## **INSPEÇÃO E LAUDO EM LINHA DE VIDA NR-35**

## **ARMAZÉM- 6 - LANTERNIN**

## **TERMAG**

Executar Inspeções e Laudos das linhas de vida do Armazém 6 - Lanternim, para fins de certificação das atuais condições de segurança.

Figura 1 - Ancoragens das extremidades

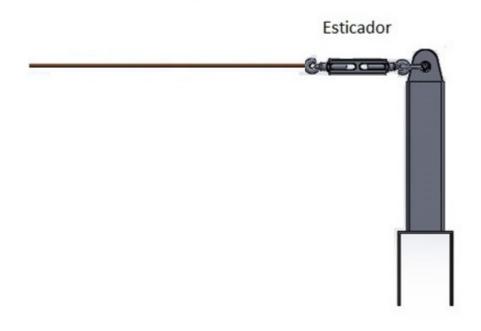
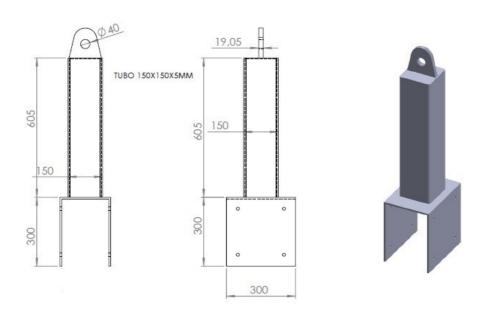
- Necessário relocar os pontos de ancoragem do Lanternim para o mesmo nivelamento do telhado, afim de eliminar desnível existente dos cabos de aço nas extremidades dos pontos de ancoragem.

- Necessário instalar 02 cabos de aço no Lanternim com distanciamento de 2,8 metros de distância das extremidades das telhas para o centro das mesmas.
- As peças de ancoragem das extremidades devem ser fabricadas conforme especificações dimensionais do projeto figura 1.

Figura 2 - Ancoragem Intermediária

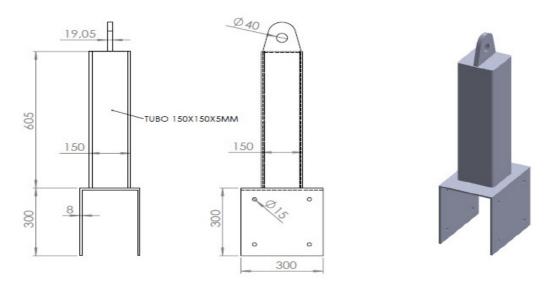
- O vão entre apoios do cabo de aço não poderá ser maior que 10 metros, deverão ser instalados 20 pontos de ancoragem intermediária.
- As peças de ancoragem intermediária devem ser fixadas nas vigas de concreto do Lanternim.

- As peças de ancoragem intermediárias devem ser fabricadas conforme especificações dimensionais do projeto figura 2.
- É muito importante que as peças de ancoragem estejam livres de rebarbas.
